臺北地區（社子島地區及五股地區）  
防洪計畫修正報告  
（核定本）

經濟部

中華民國 99 年 3 月

主旨：所報「臺北地區(社子島地區及五股地區)防洪計畫修正報告」一案，准予依核定本辦理。

圖 1 臺北地區防洪計畫實施範圍圖

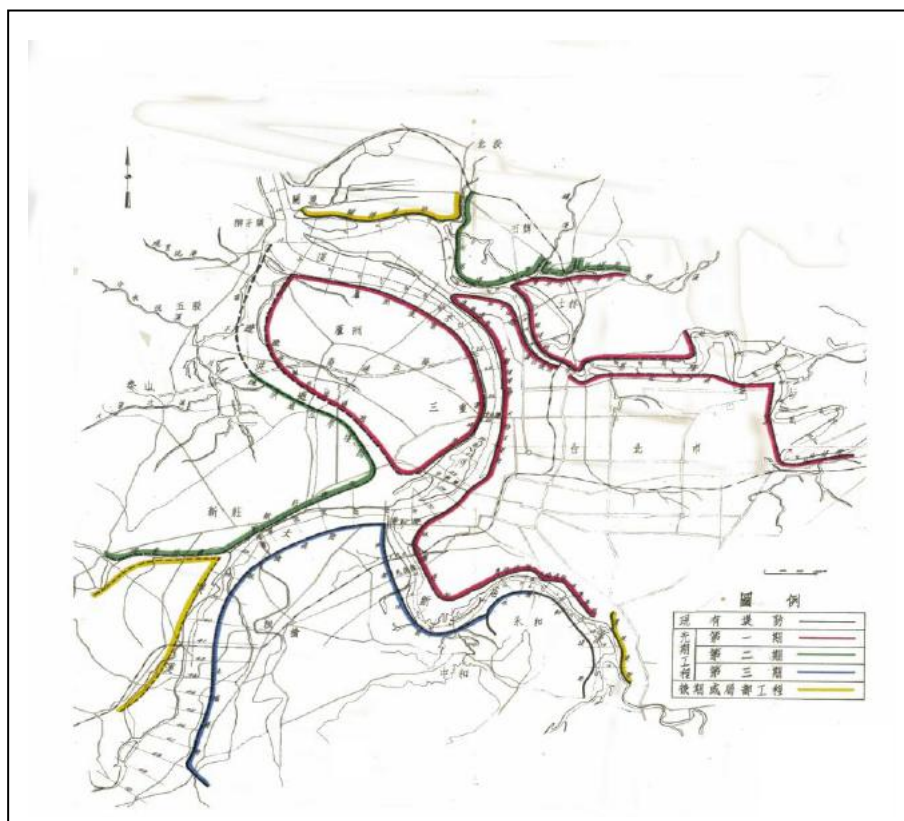
- (二) 台北防洪計畫附圖係實施計畫分年實施圖，建請就建議方案之基本原則及執行情形及管制區之解除等圖示表達。
- (三) 62 年台北地區防洪計畫建議方案以淡水河及三大支流為主軸，現基隆河、新店溪、大漢溪及本流均大致完成建議方案之保護標準，建請另案研提「台北地區防洪計畫」完成合一程序，以利將來據以執行。
